ÚZEMNÍ PLÁN MĚSTA BRNA

Textová část Odůvodnění

Kapitola 18 Rozhodnutí o námitkách (včetně odůvodnění)

Svazek Nb59 *(s osobními údaji)*

Vyznačení námítky N01 na podkladu návrhu nového územního plánu (06/2020) - Rozvojová lokalita Be -1, Brno Bohunice

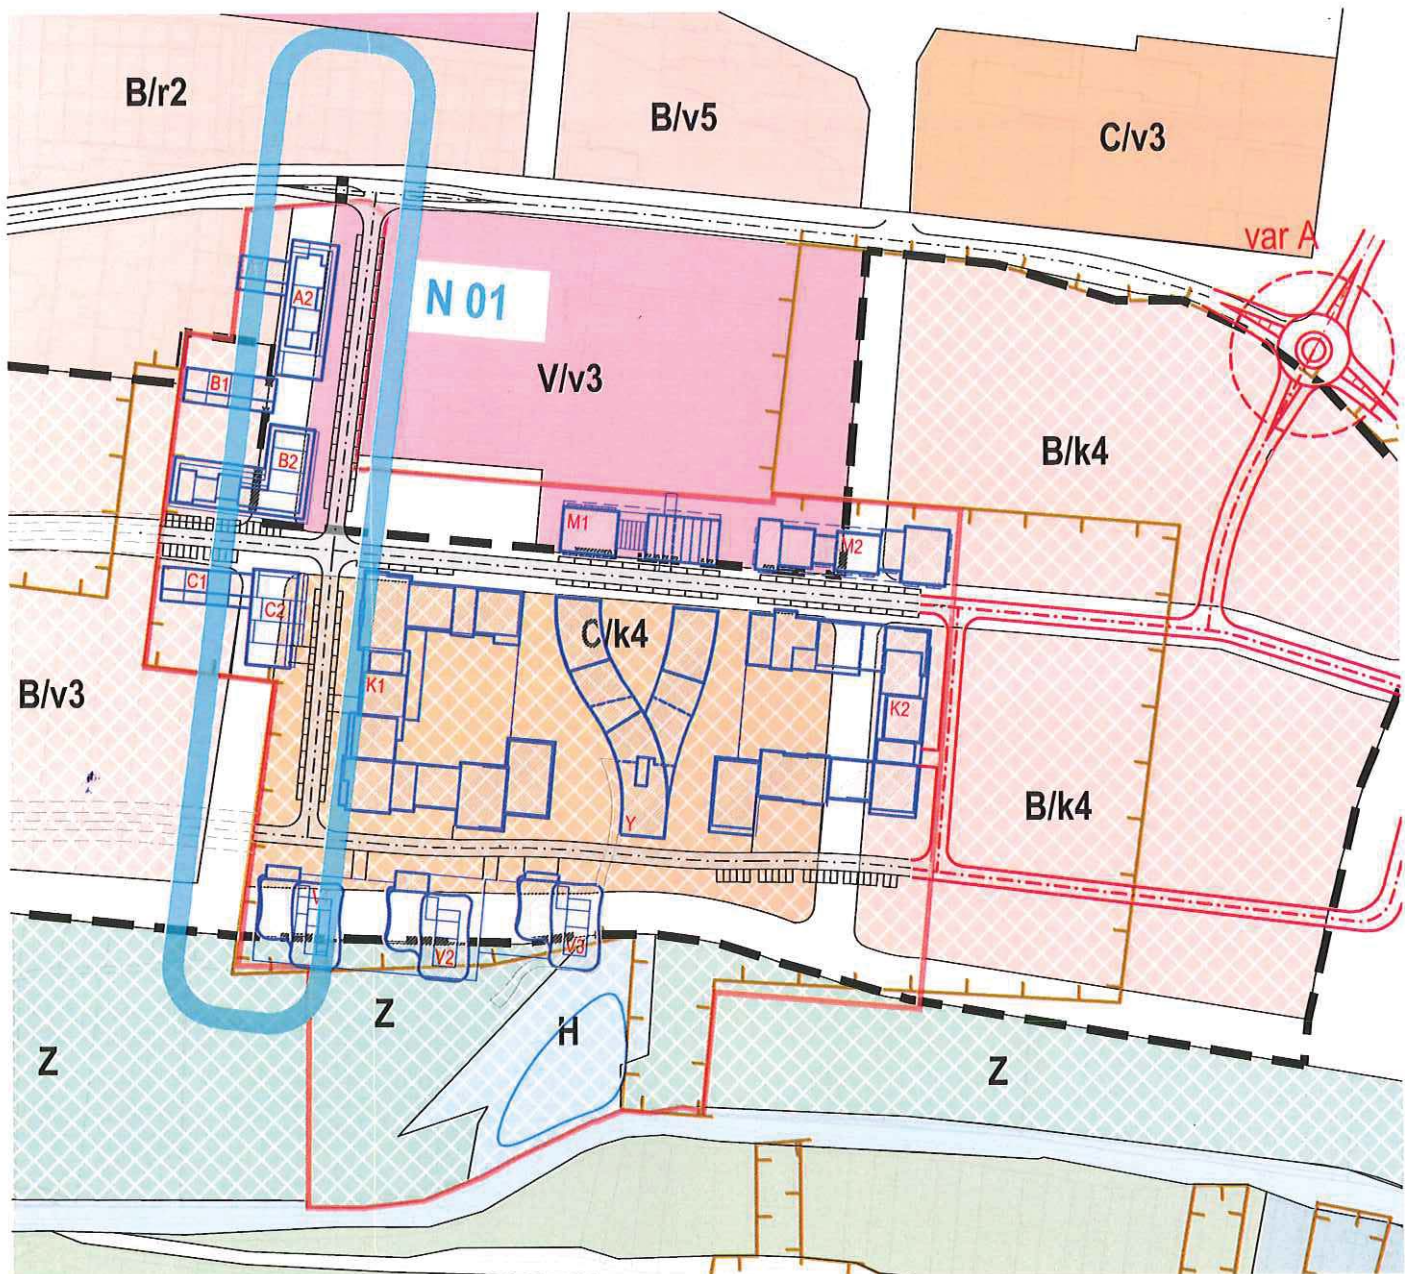
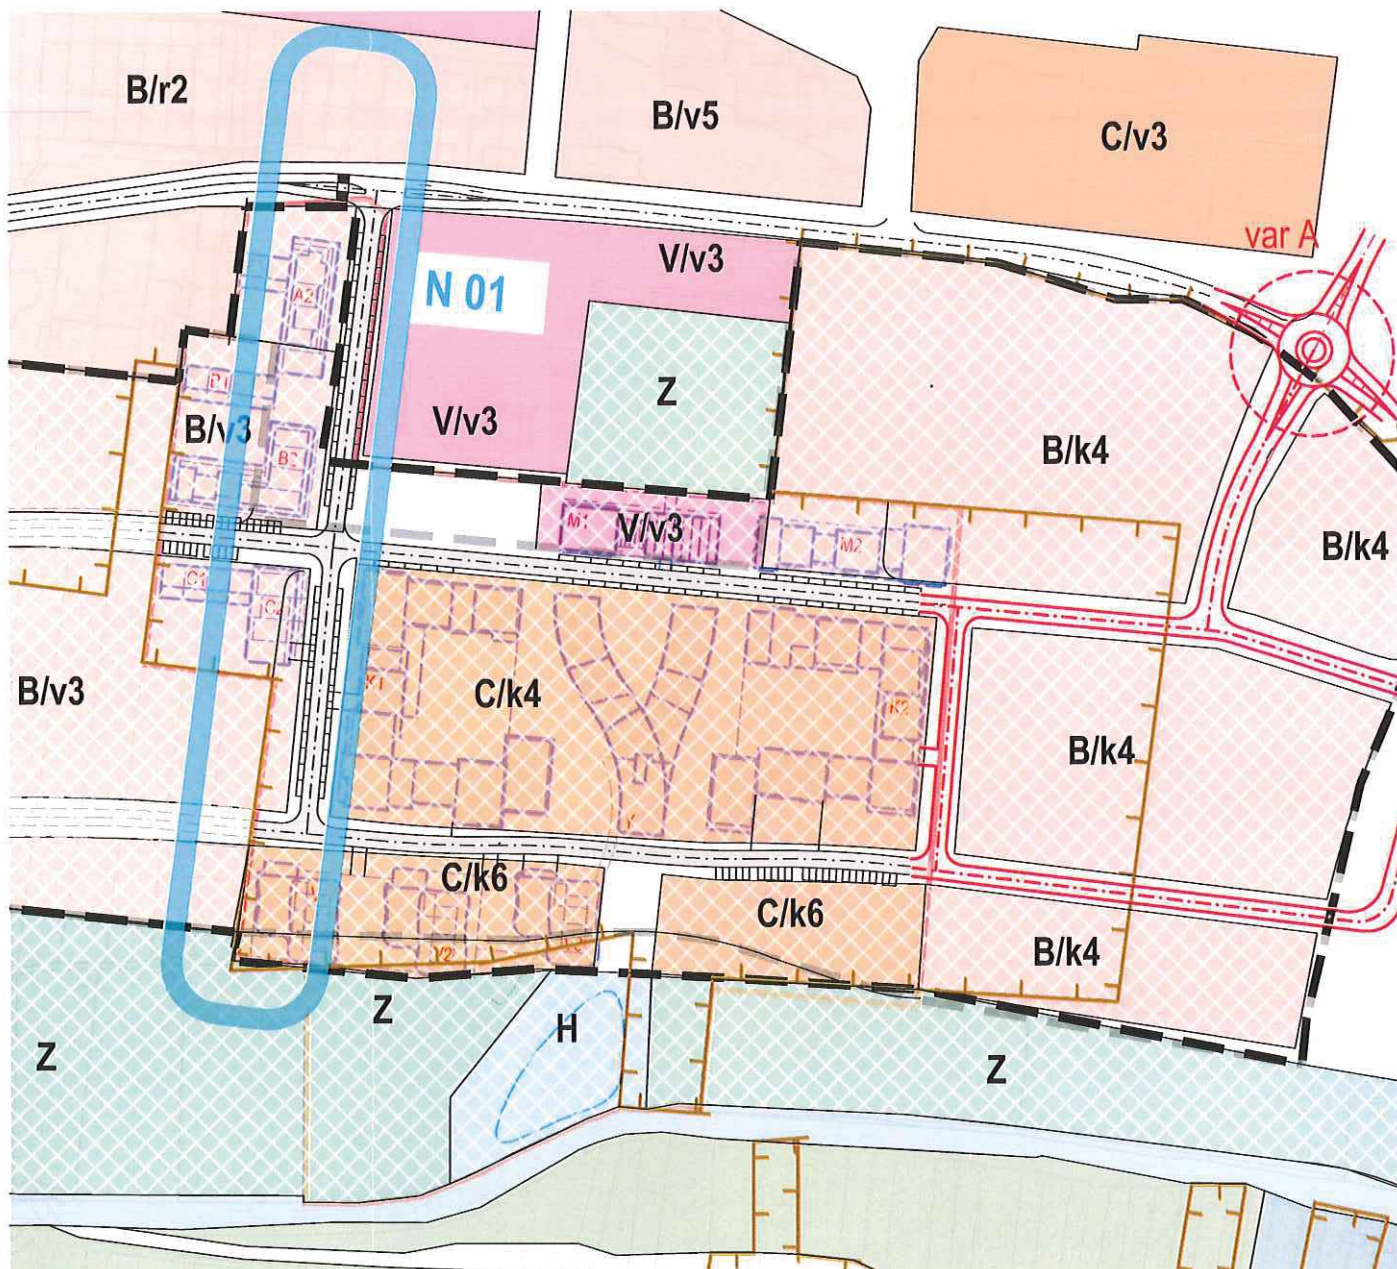
Námítka k pozici komunikace, dopravního napojení a souvisejícího veřejného prostranství

Navrhujeme posun dopravního napojení včetně komunikace a souvisejícího veřejného prostranství o přibližně dvacet metrů východním směrem v souladu s vypracovanou urbanistickou studií.

Námítka k pozici komunikace, dopravního napojení a souvisejícího veřejného prostranství

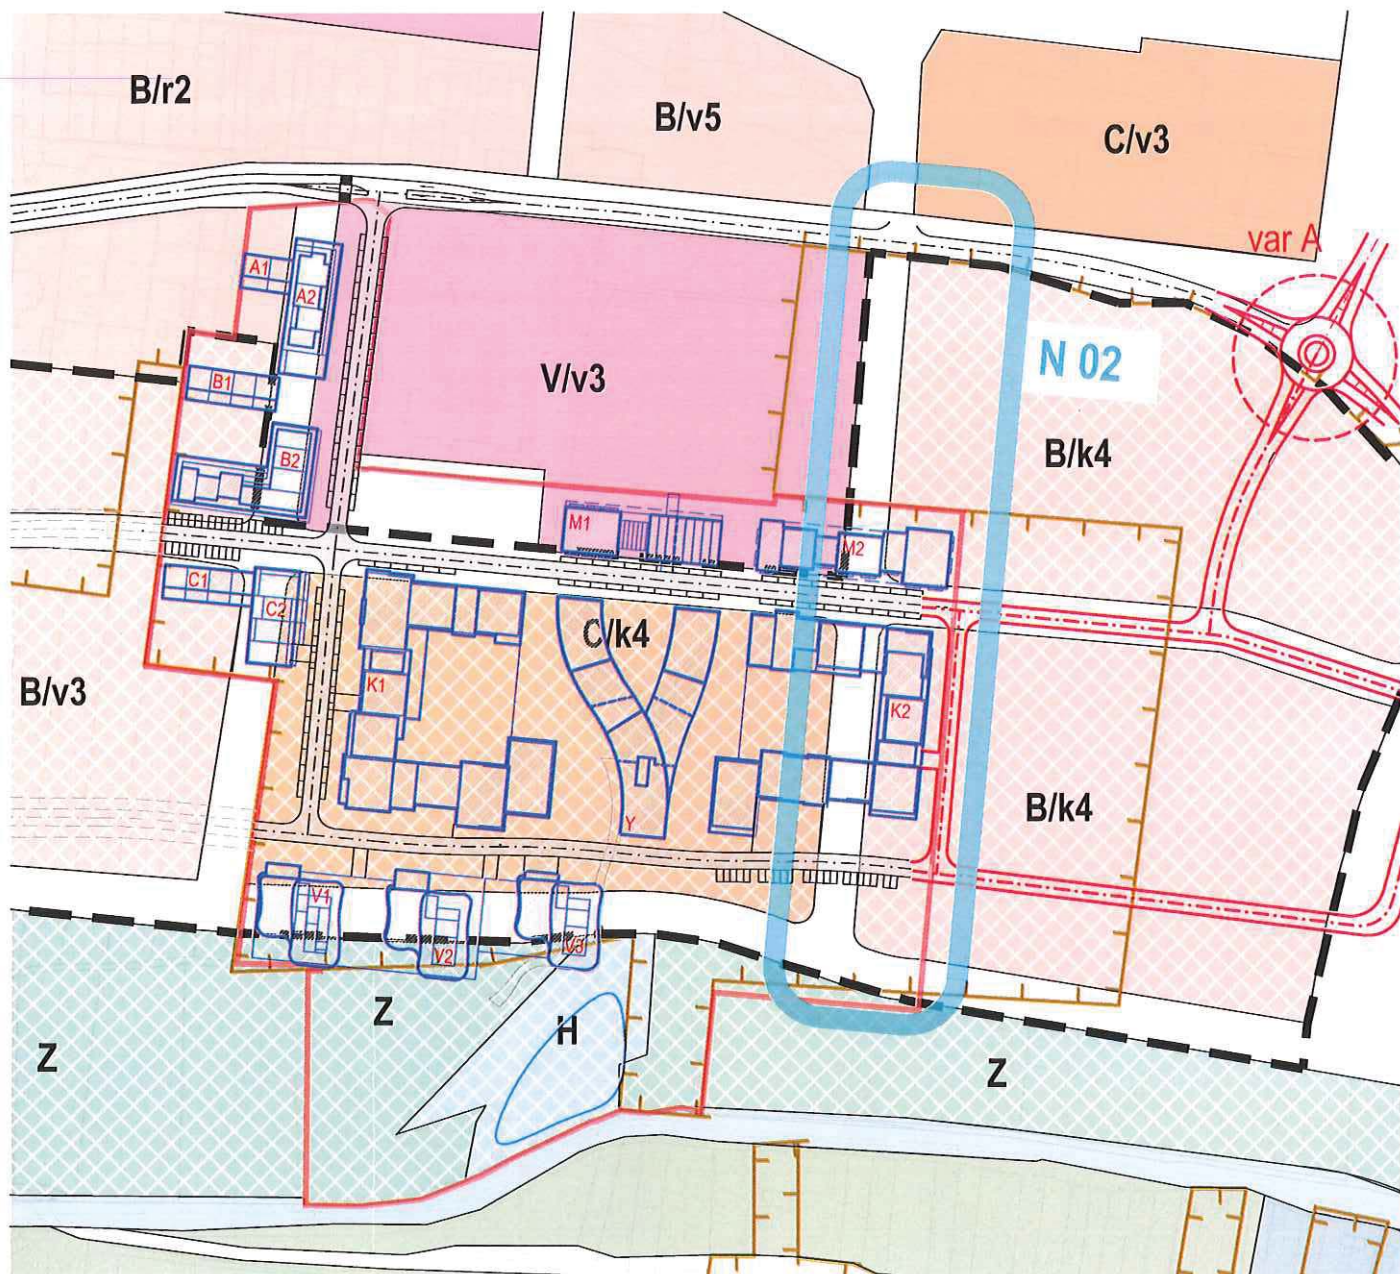
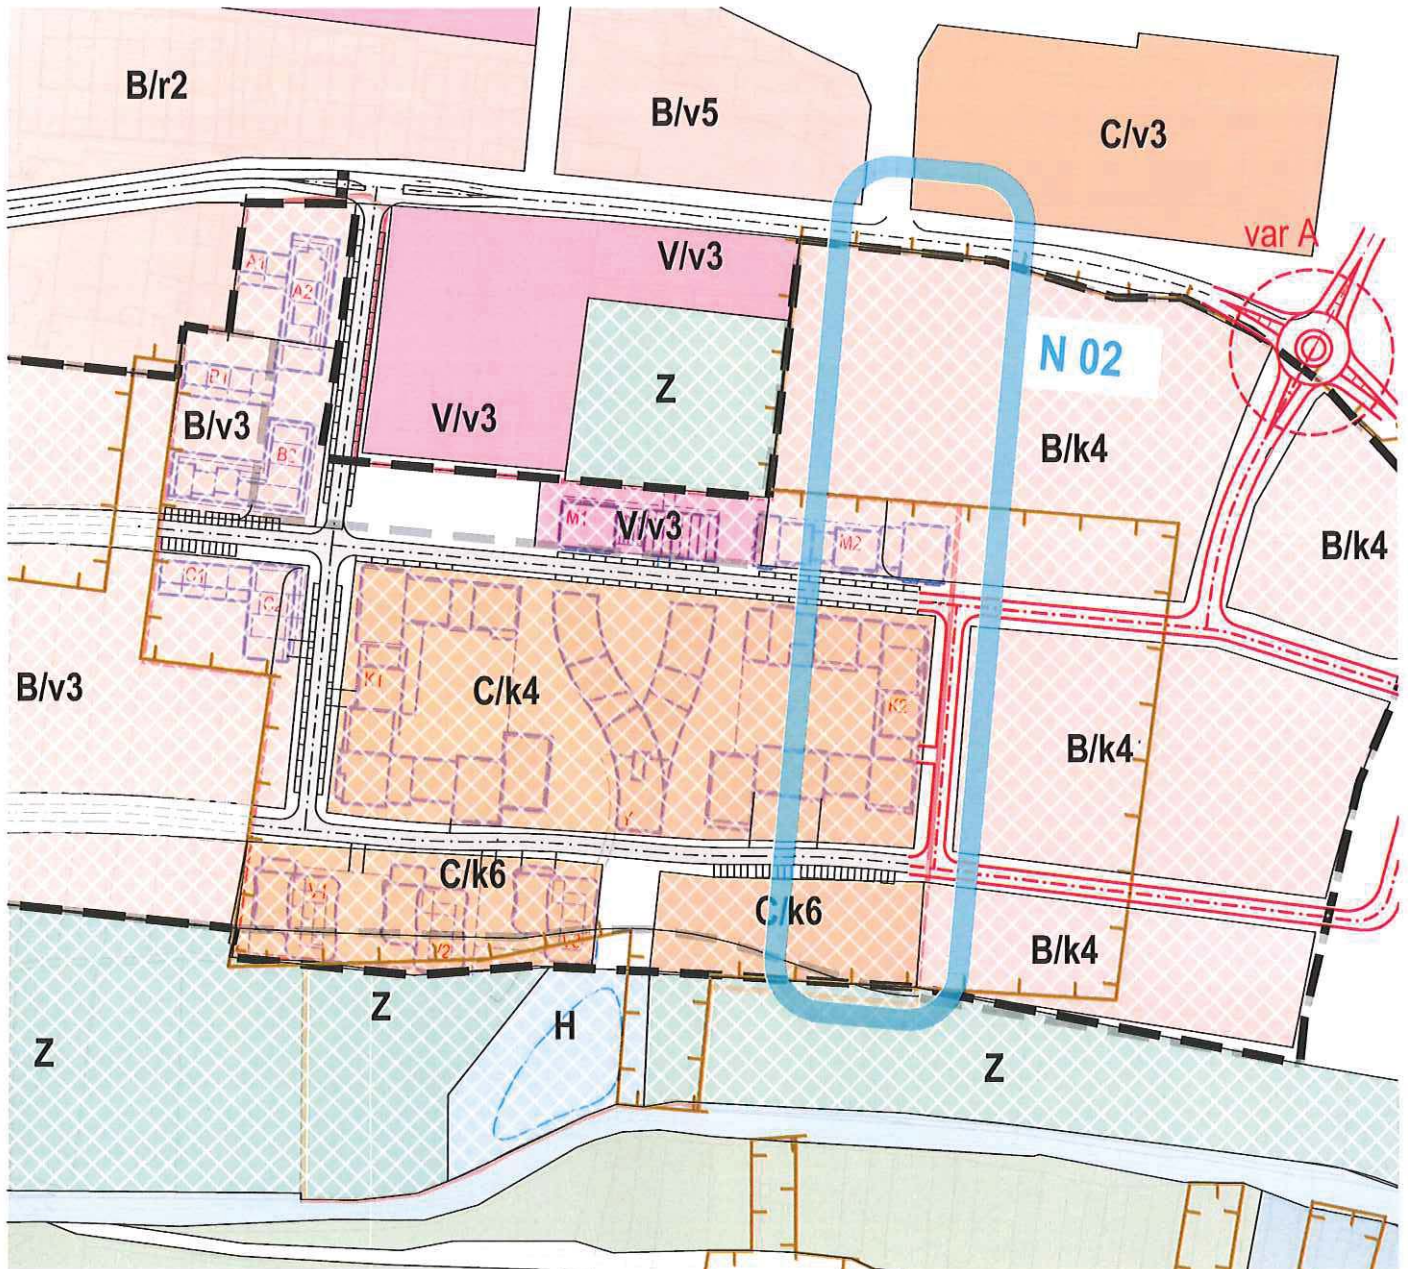
Navrhujeme vynechání dopravního napojení včetně komunikace a souvisejícího veřejného prostranství na ulici Lánská. Navrhujeme posun komunikace včetně souvisejícího veřejného prostranství mezi plochami C/k4 a B/k4 na majetkovou hranici území v souladu s vypracovanou urbanistickou studií.

Odůvodnění: Původní stopa komunikace byla zvolena s ohledem na navazující křižovatku ulic Arménská a Lánská. Vzhledem k výškovým poměrům není možné na takové komunikaci dodržet maximální podélné sklony komunikace. Toto dopravní napojení je dostatečně nahrazeno navrženou kapacitní okružní křižovatkou ulic Ukrajinská a Lánská (viz. Připomínka P07).

Námítka k pozici komunikace a souvisejícího veřejného prostranství na ulici Lány

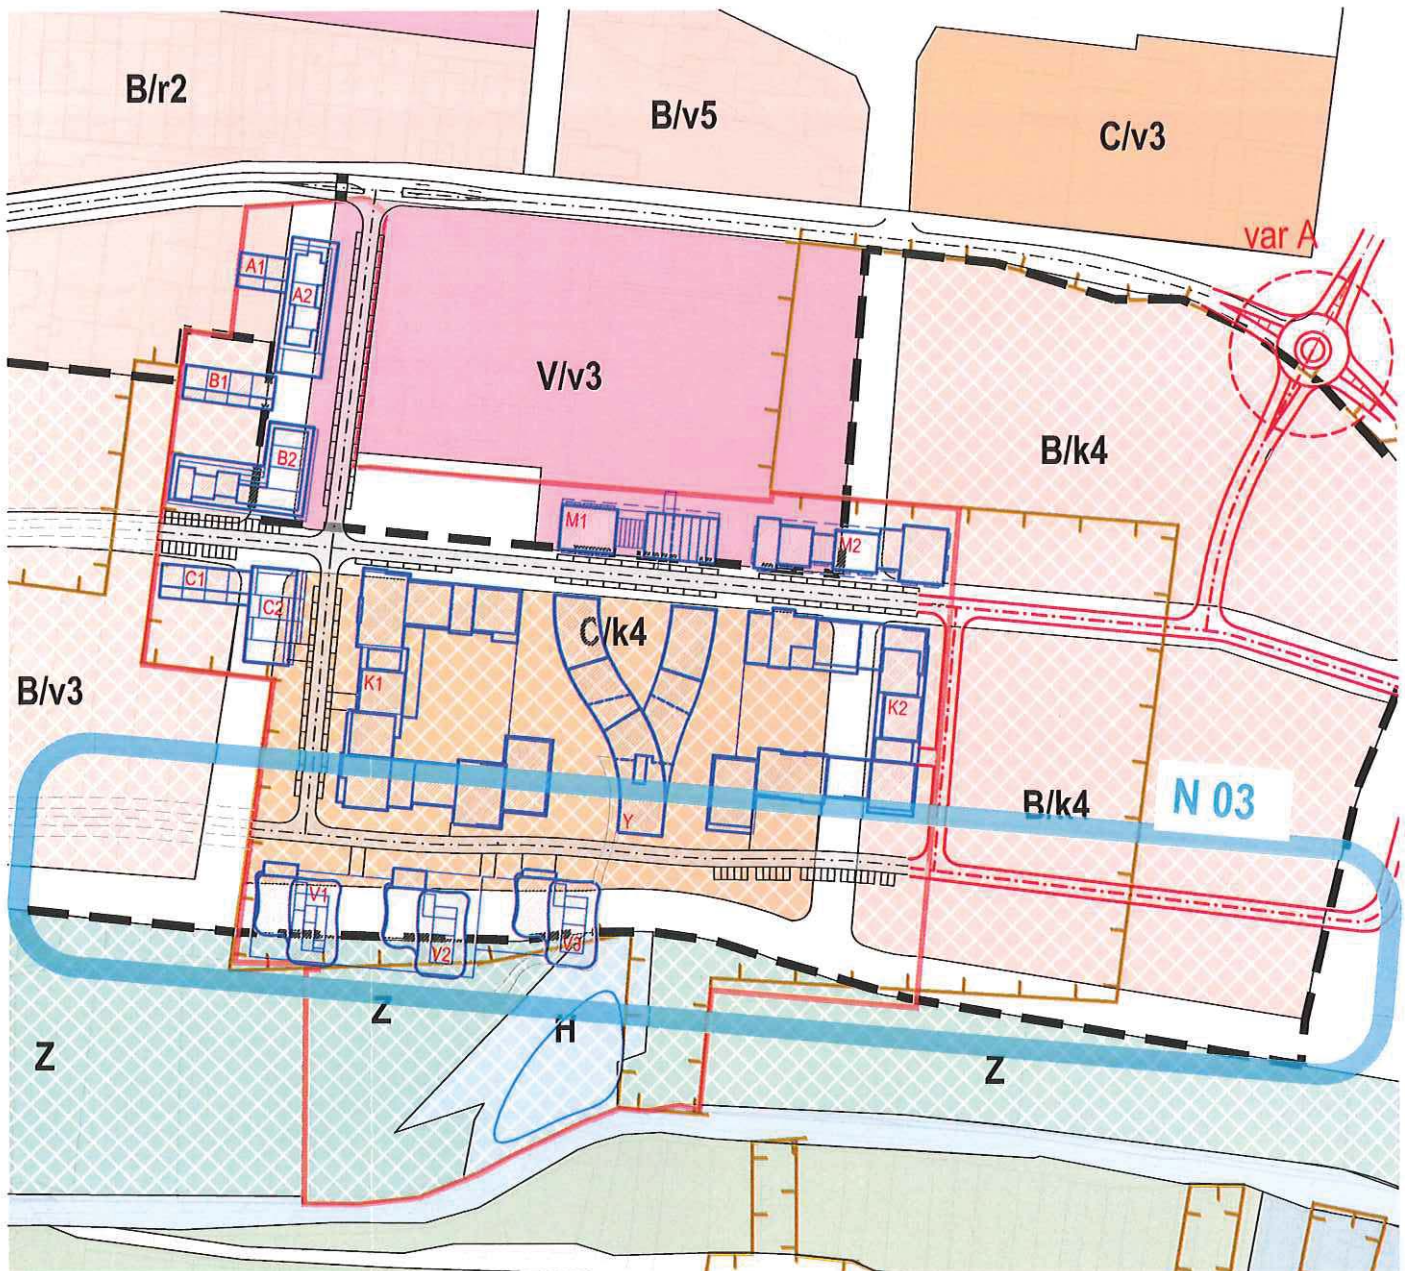
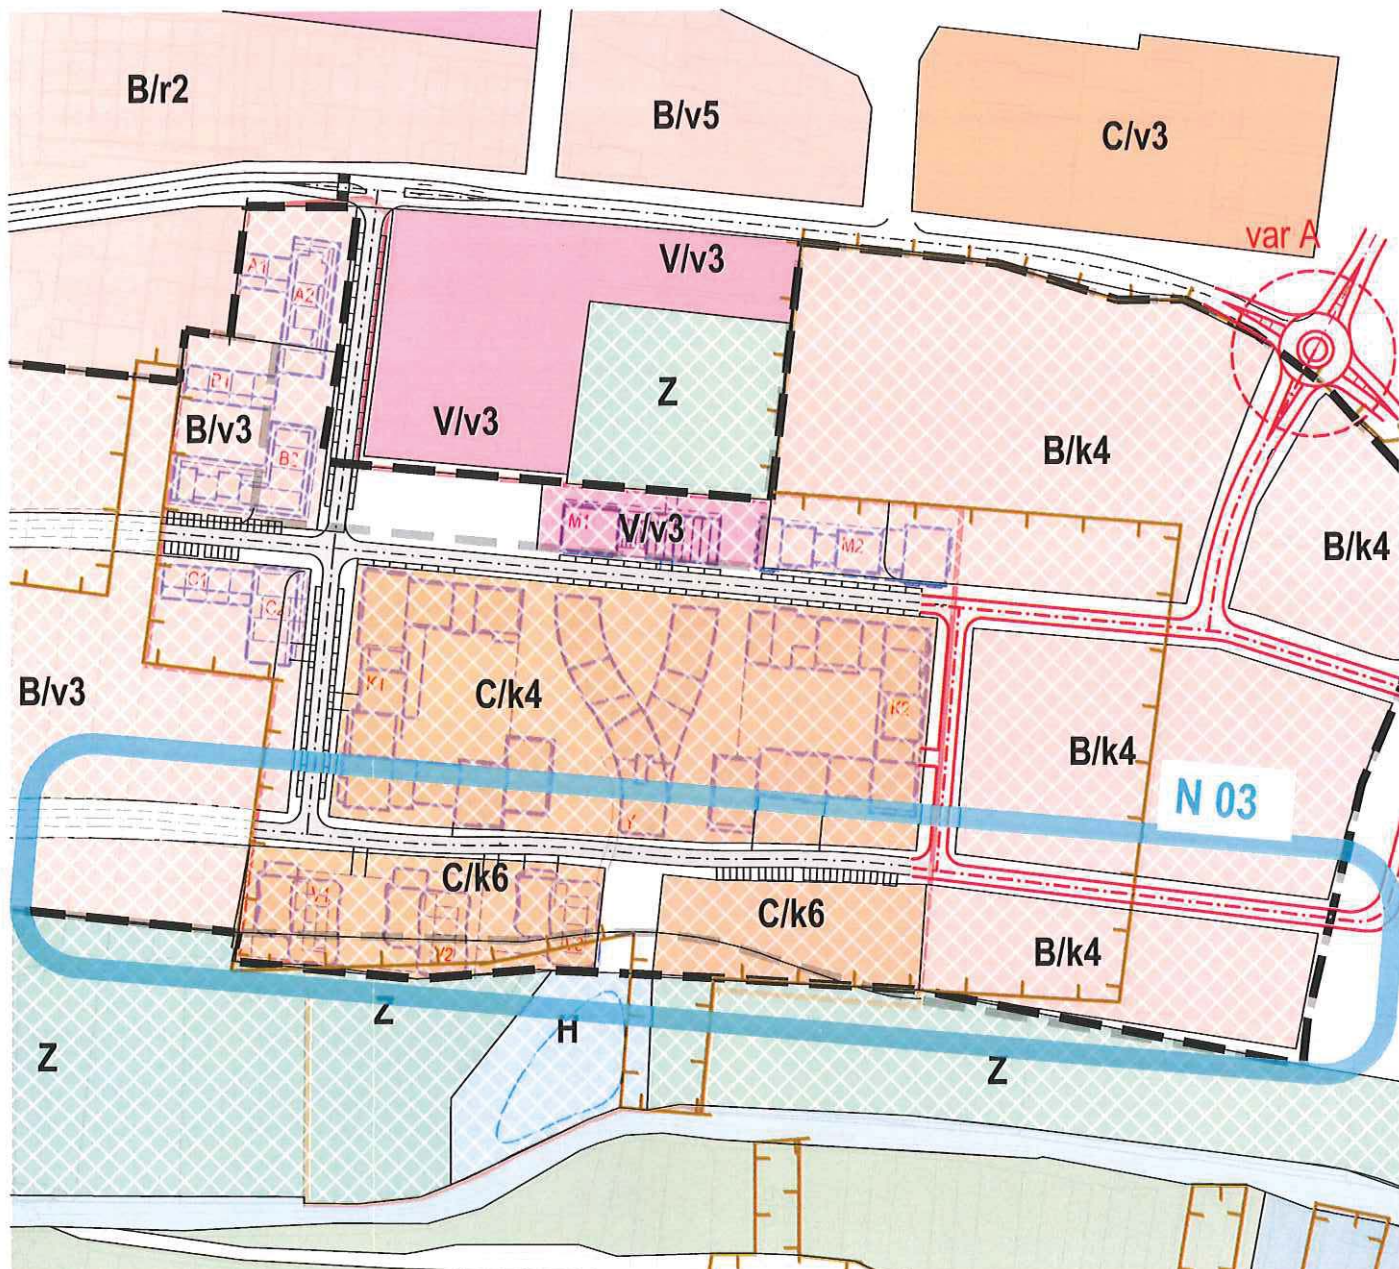
Navrhujeme posun komunikace a souvisejícího veřejného prostranství oddělující plochy C/k4 a Z (H) severně o přibližně 30 metrů severněji a rozdělení plochy C na dvě části tak, aby veřejné komunikace a veřejné prostranství obsluhovalo obě strany ulice. Přístup k zeleni může být zachován rozšířením veřejného prostranství až k ploše Z (H). Ve funkční ploše jižně od veřejného prostranství navrhujeme upravit regulativy na C/k6 pro možnost umístění výškové dominanty nad rekreační vodní plochou.

Odůvodnění: Oboustranně využitá ulice využívá efektivněji vybudovanou dopravní a technickou infrastrukturu veřejného prostranství a umožňuje orientovat obytné budovy jižním průčelím do pásu zeleně podél říčky Leskavy. Protipovodňová opatření mohou být zajištěna v rámci budov například terénním valem nebo podnoží obsahující parkovací stání. Vyšší zástavba podél jižní hranice území zamezí pronikání hluku od dálnice D1 a železnice dále do zastavěného území.
